**Avis délibéré de l’Autorité environnementale
Rejets de la centrale nucléaire de Belleville-sur-
Loire (18)**

n°Ae : 2021-36

Avis délibéré n° 2021-36 adopté lors de la séance du 23 juin 2021

Figure n°6: Schéma simplifié du circuit d'eau de réfrigération

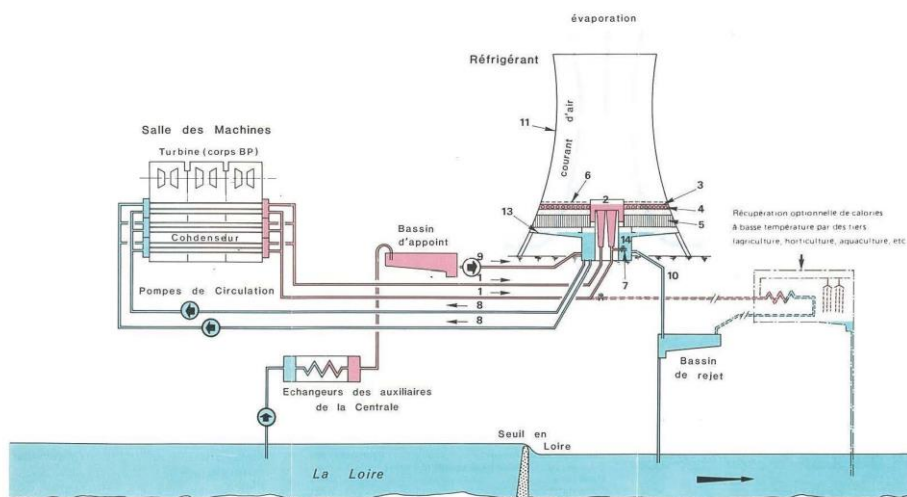
L'Ae recommande de préciser les volumes prélevés et rejetés par le CNPE de Belleville, de les comparer aux autres CNPE, et d'expliquer les différences constatées.
